Keuringsverslag van een elektrische laagspanning- en zeer lage spanningsinstallatie

NIET CONFORM

Straatnaam Hanewijk
Huisnummer 98
Busnummer
Postcode 3118
Gemeente Rotselaar
Land België

Controlebezoek van een oude huishoudelijke elektrische installatie van een wooneenheid bij verkoop op vraag van de verkoper volgens (KB 08/09/2019) - AREI Boek 1- 8.4.2. en 8.2.1. en 4.2.4.3.

Afbeelding schakel- en verdeelbord:

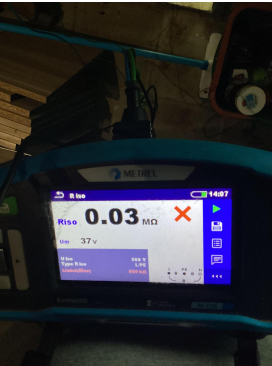
- I1.01 Eéndraadschema van de installatie is te voorzien en/of te vervolledigen. (Boek 1 Afdeling 2.12 - 2.13 en 3.1.2 en 9.1.2)
- I1.02 Situatieschema van de installatie is te voorzien en/of te vervolledigen. (Boek 1 Afdeling 2.12 - 2.13 en 3.1.2 en 9.1.2)

- I2.01 De waarde van de isolatieweerstand van één of meerdere stroombanen is kleiner dan 0,5M ohm (Boek 1 Onderafdeling 6.4.5.1.)
- I4.05 De aansluitingen van de hoofd-equipotentiaalverbindingen (water, gas, vertrek en terugvoerleiding van verwarming) dienen vervolledigd te worden. (Boek 1 Onderafdeling 5.4.4.1.)

- I5.09 De genaakbare, naakte onder spanning staande delen zijn onvoldoende afgeschermd. (Boek 1 Afdeling 5.1.4. en 4.2.2.3.)
- I5.15 De toegankelijkheid van het schakelbord is te verbeteren. (Boek 1 Onderafdeling 5.3.5.1.C.)

- I8.07 Leidingen zijn te bevestigen met aangepaste bevestigingsmiddelen. (Boek 1 Onderafdeling 5.2.2. en 5.2.9.)
- I8.17 De niet-gebruikte leidingen verwijderen of aan de uiteinden te isoleren. (Boek 1 Onderafdeling 4.2.3.3.b) Buiten
